Syndicat Mixte  
des 3 Vallées

Service : assainissement non collectif  
Objet : Rapport de visite – contrôle de fonctionnement  
Date : 24 octobre 2019  
N° dossier : 7958 (à rappeler dans toute correspondance)

# CONTROLE DE BON FONCTIONNEMENT DE L'ASSAINISSEMENT NON COLLECTIF

Dossier numéro : 7958

# SAINT ARROMAN DELPHINE

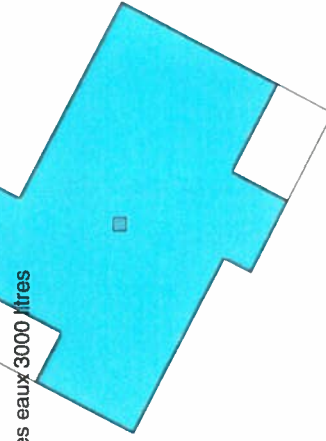
<b>Ventilation</b>	
<ul style="list-style-type: none"> <li>Type de ventilation ? secondaire</li> <li>Fonctionnement correct de la ventilation ?             <ul style="list-style-type: none"> <li>Si non, préciser : Sous le faitage.</li> </ul> </li> </ul>	<input type="checkbox"/> OUI <input checked="" type="checkbox"/> NON
<ul style="list-style-type: none"> <li>Diamètre de la ventilation : 100 mm</li> <li>Remontée au faitage ?</li> <li>Dépassement de 40 cm au-dessus du faitage ?</li> </ul>	<input type="checkbox"/> OUI <input checked="" type="checkbox"/> NON <input type="checkbox"/> OUI <input checked="" type="checkbox"/> NON
<ul style="list-style-type: none"> <li><b>Commentaires sur la ventilation :</b> Ventilation de fosse remontée au dessus de la toiture et surmontée par un extracteur statique.</li> </ul>

<ul style="list-style-type: none"> <li><b>Commentaires sur le traitement :</b> Il a été constaté une sur-profondeur du filtre à sable d'environ 50 à 60 cm. Présence d'arbustes sur la filière qui pourrait entraîner un dysfonctionnement par colmatage (système racinaire envahissant).</li> </ul>

**Commentaires sur le regard de bouclage :** Présence de dépôts de terre en fond de regard; à retirer.

**Commentaires :** Présence de dépôts de terre en fond de regard.

Commentaires : Votre installation d'assainissement non collectif n'est plus en service depuis plusieurs mois ou années. Son bon fonctionnement n'a donc pas été vérifié au cours du contrôle et ne pourra pas être garanti lors de la remise en service des ouvrages. Le technicien a constaté une hauteur de remblai excessive au-dessus de vos ouvrages d'assainissement, qui pourrait les avoir endommagés (écrasement de drains, affaissements, etc.) et conduire à un dysfonctionnement. L'agent a constaté la présence anormale d'arbustes sur le filtre à sable et à sa proximité ; les racines ont pu occasionner des dégâts susceptibles d'impacter le bon fonctionnement de l'ouvrage. Il est donc nécessaire de procéder à l'élimination très rapide de ces arbustes et de préserver une distance minimale de 3 mètres entre ces ouvrages et toute végétation arborescente. L'ouvrage sera déclaré non conforme en cas de maintien des arbustes. Le technicien a constaté l'insuffisance de ventilation de votre fosse toutes eaux. Le système de ventilation de la fosse est constitué d'une entrée et d'une sortie d'air indépendantes. Il est nécessaire de garantir l'entrée d'air qui est assurée par la canalisation circulaire de chute des eaux usées prolongée en ventilation primaire dans son diamètre (100 mm minimum) jusqu'à l'air libre au-dessus des locaux habités. Le dispositif de ventilation secondaire devra être achevé. La canalisation circulaire de diamètre 100 mm devra aboutir sur la toiture, 40 cm au-dessus du faîtage ; elle sera munie à son extrémité d'un extracteur statique ou éolien. Vous respecterez un espacement minimal de 1.00 mètre au minimum entre la ventilation primaire et la ventilation secondaire. Vous procéderez au nettoyage minutieux des regards de bouclage et de contrôle du lit filtrant (deuxième et troisième regards). Pour ce faire, vous extrairez délicatement le dépôt qui encombre cet ouvrage en prenant soin d'éviter tout départ de matières vers les drains. Vous voudrez bien procéder, préalablement à la vente, à la vidange de votre ouvrage de prétraitement (fosse toutes eaux). Pour ce faire, vous ferez appel à une entreprise agréée par le Préfet qui vous remettra le document réglementaire qui mentionnera le volume et le lieu de traitement des matières vidangées.
